ВКЛАДЫШИ ДЕРЕВЯННЫЕ СМЕННЫЕ МЕЛКИЕ длиной от 406 до 806 мм, шириной от 306 до 706 мм для модельных плит

**ГОСТ
20151-74**

Изменение № 1 ГОСТ 20151—74 Вкладыши деревянные сменные мелкие длиной от 406 до 806 мм, шириной от 306 до 706 мм для модельных плит. Конструкция и размеры

Изменение № 2 ГОСТ 20151—74 Вкладыши деревянные сменные мелкие длиной от 406 до 806 мм, шириной от 306 до 706 мм для модельных плит. Конструкция и размеры

Черт. 2

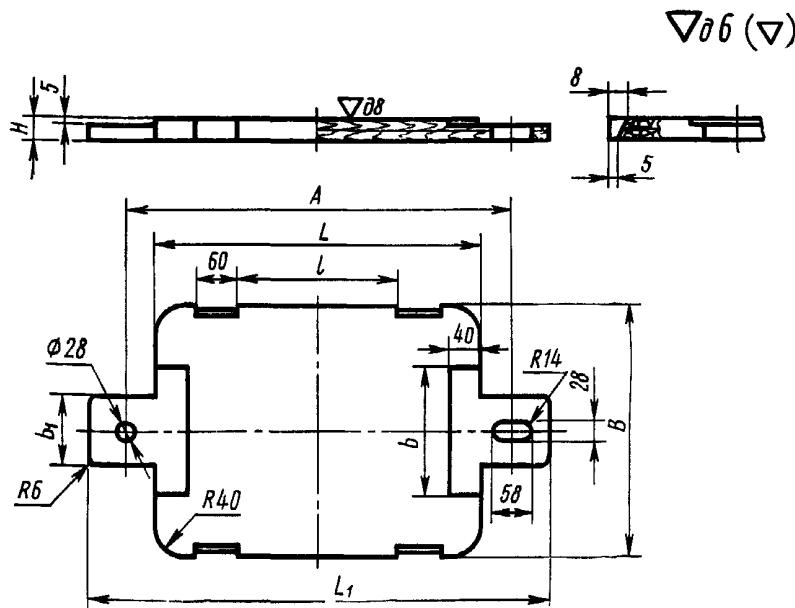
Пункт 3. Заменить обозначения шероховатости:

$\nabla \partial \delta$ на $\nabla \sqrt{(\vee)}$

$\nabla \partial \delta$ (∇) на $\nabla \sqrt{(\vee)}$.

Черт. 4

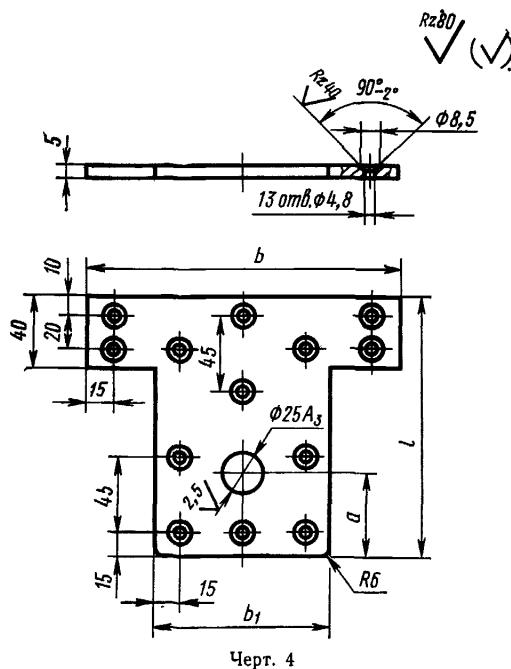
Пункты 6, 8. Чертежи 4, 5. Заменить обозначение поля допуска: A_3 на $H8$; таблицы 4, 5. Графа a . Заменить размеры: 50 на 40, 65 на 55.
